Mission régionale d'autorité environnementale

**Avis sur le projet d'installation photovoltaïque  
au sol sur des terres agricoles à Vouthon-Haut (55)**

**porté par la société IB VOGT FRANCE SASU**

N° réception portail : 000991/A P  
n°MRAe 2025APGE19

**Figure 2 : Plan de masse du projet**

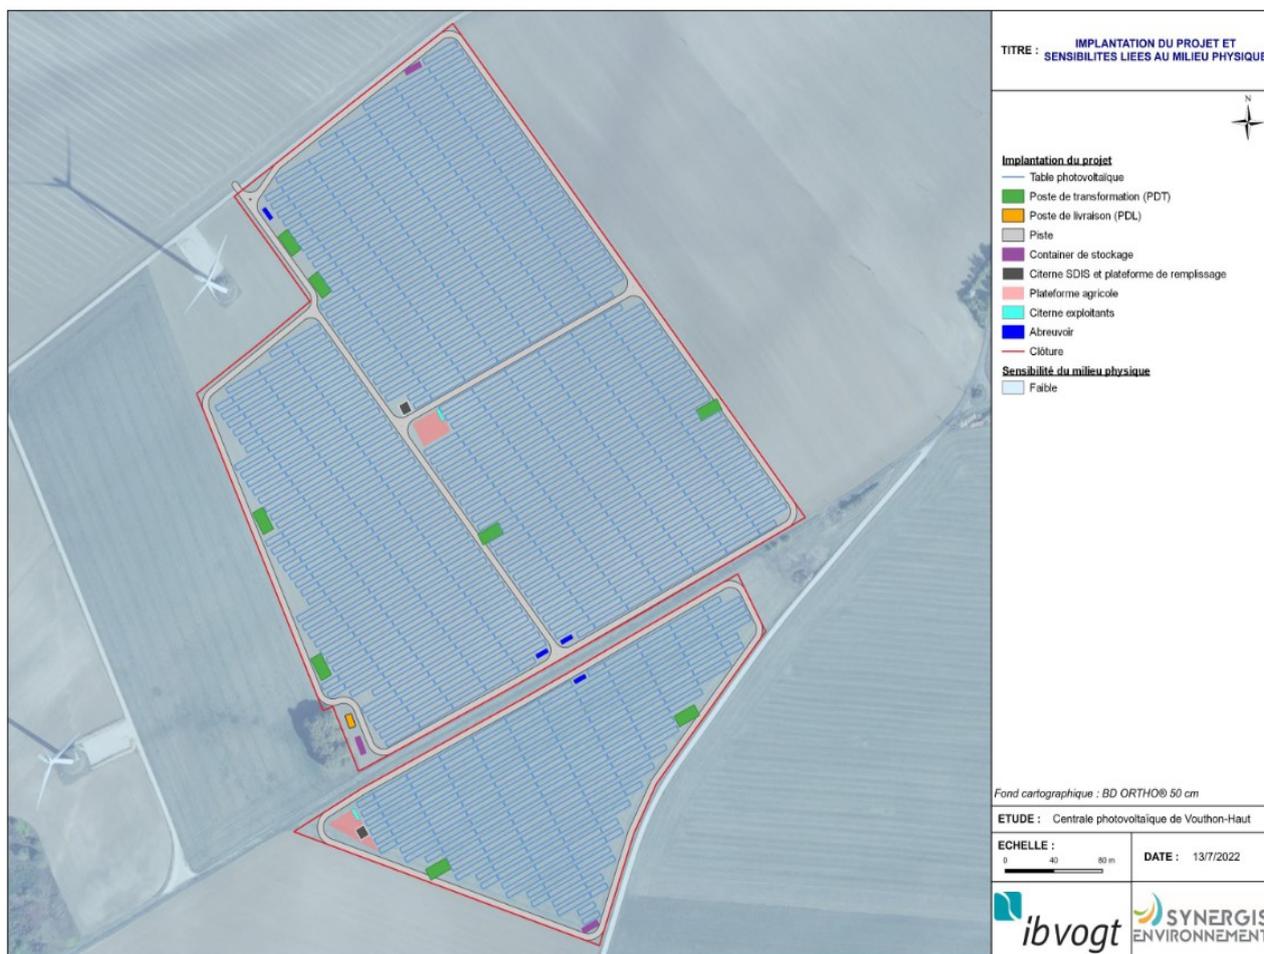
La justification des avantages et inconvénients au plan environnemental que présente l'aménagement, n'est pas présentée dans le dossier.

- **justifier ce choix d'aménagement au regard de son bilan environnemental ;**
- **établir, en lien avec les services de l'État et la Chambre départementale d'Agriculture, un retour d'expérience à l'issue d'une première période d'exploitation de 3 ans sur le bon fonctionnement d'une production agricole, avec évaluation des**

**éventuels gains ou pertes de rendement et des impacts tenant compte des intrants utilisés, couplée à la production énergétique.**
